# 改善箇所説明図

## 不具合発生箇所

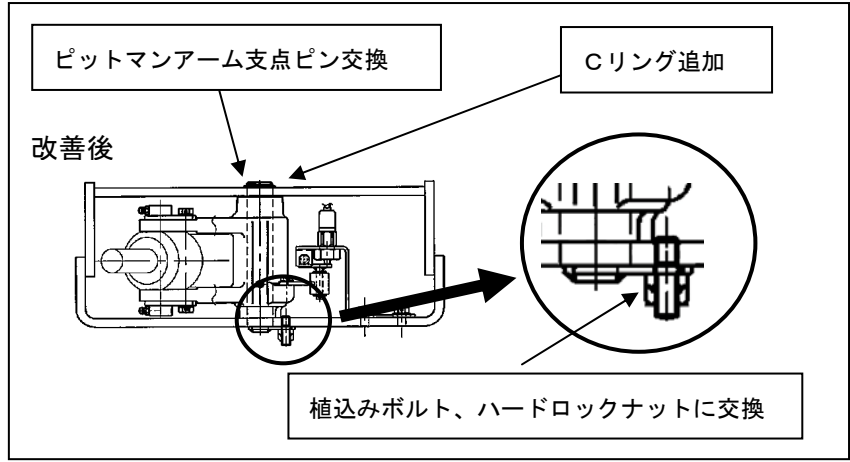
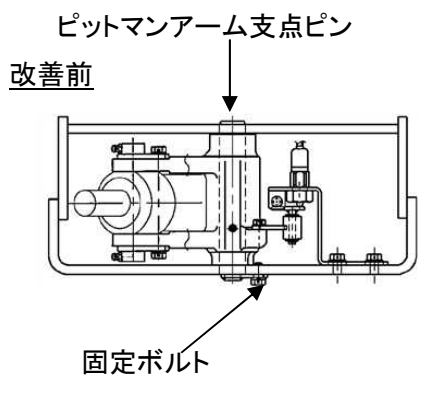
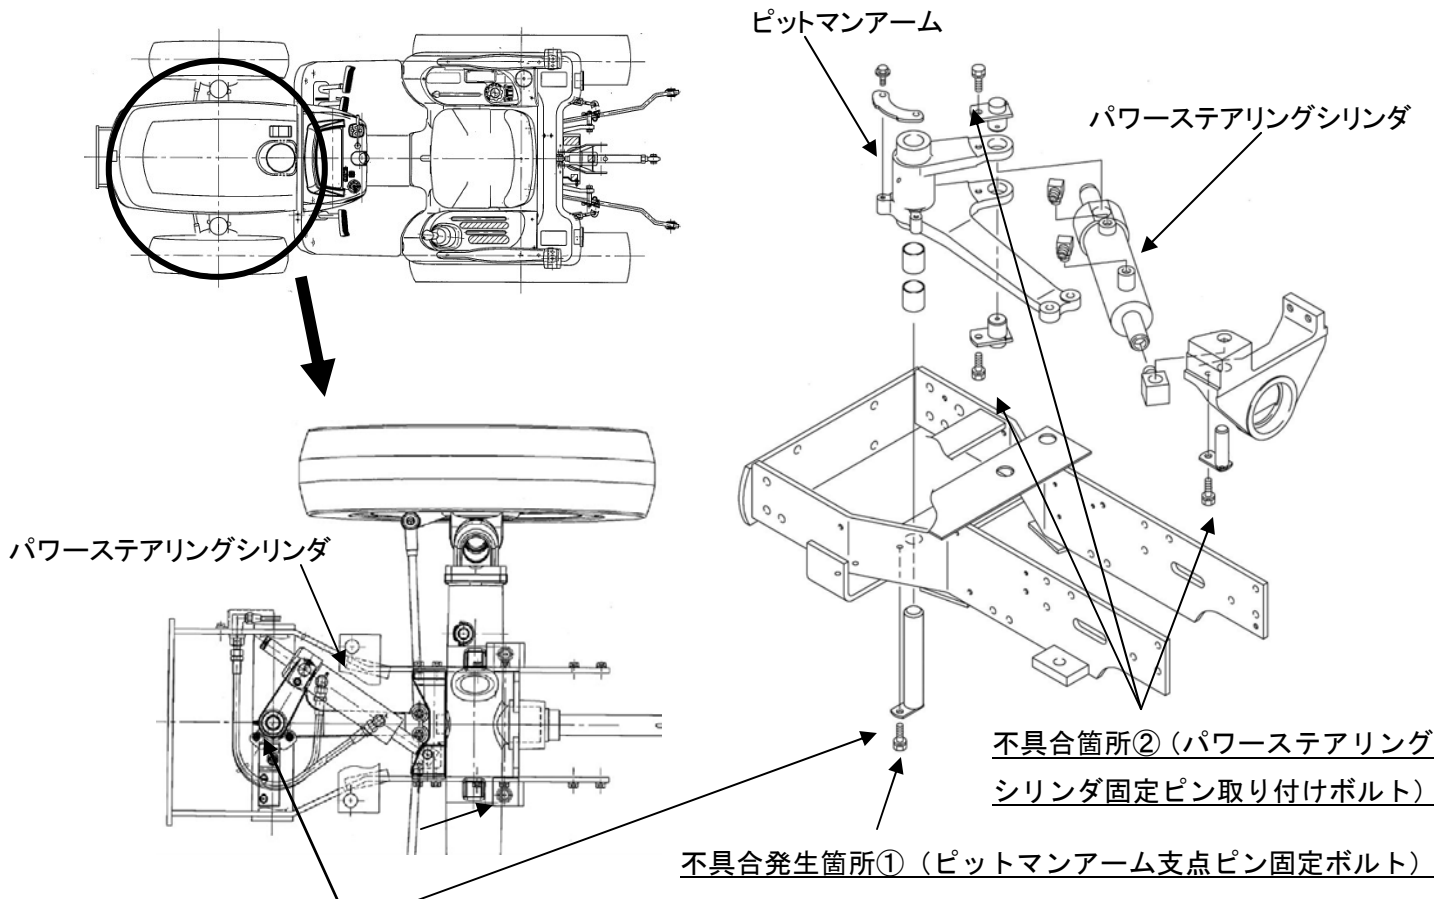
- ①かじ取装置のピットマンアームにおいて、支点ピンの固定方法が不適切なため、かじ取操作を繰り返すと、当該ピンの固定ボルトが緩む場合がある。そのため、そのままの状態で使用を続けると、支点ピンが脱落し、かじ取操作ができなくなるおそれがある。
- ②かじ取装置のパワーステアリングシリンダ固定ピンにおいて、固定ピン取り付けボルトの締め付け力が不足しているものがある。そのため、そのままの状態で使用を続けると当該ボルトが緩み、固定ピンが脱落するため、かじ取操作ができなくなるおそれがある。

- ①全車両、ピットマンアーム支点ピンと固定ボルトを対策品に交換し、支点ピンにCリングを追加する。  は交換部品を示す。
- ②全車両、パワーステアリングシリンダ固定ピンの取り付けボルトを規定の締め付け力で締め付ける。

対策品の固定ボルトで識別する。
